Montréal, le 22 avril 2016

Objet : R-3968-2016
HQT - Demande du Transporteur relative au remplacement des disjoncteurs de modèle PK

Courbes cumulatives des remises à neuf et des disjoncteurs ayant 25 ans d'âge

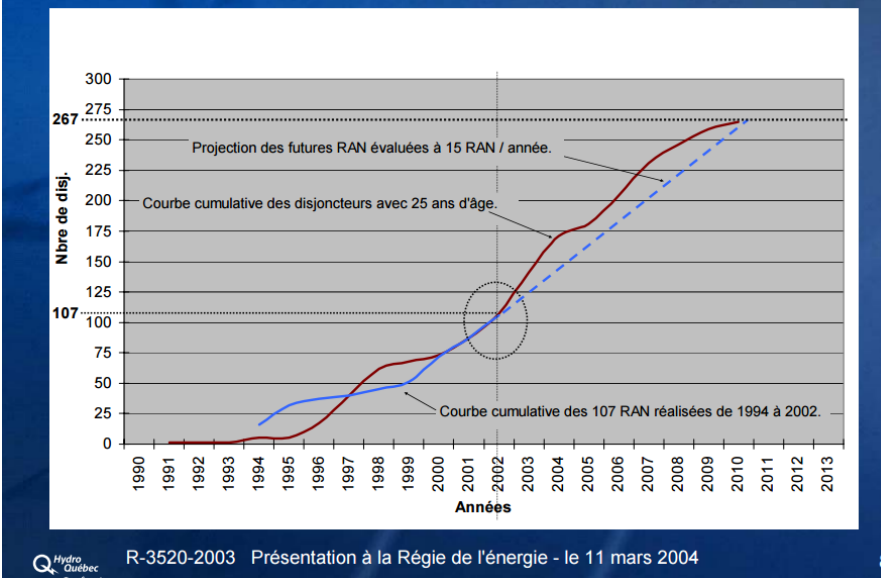
La courbe en bleu des remises à neuf atteint effectivement 267 unités en 2010 dans le document de présentation afférent du Transporteur⁷ :

Sachant que les remises à neuf avaient une durée de vie estimée de 30 ans⁸, et que les premières effectuées le furent en 1994, il ne devrait pas ou peu avoir de remplacement des disjoncteurs PK avant l'année 2024. De plus, les dernières remises à neuf prévues devaient être effectuées en 2010, étendant ainsi leur vie utile jusqu'en 2040. La perspective d'un remplacement rapide et complet des disjoncteurs PK dès 2016 s'avère donc des plus surprenante.

Au vu de l'équipement prétendument remis à neuf, procéder à un remplacement complet et rapide des disjoncteurs PK générera ainsi une importante charge d'amortissement liée aux retraits d'actifs.
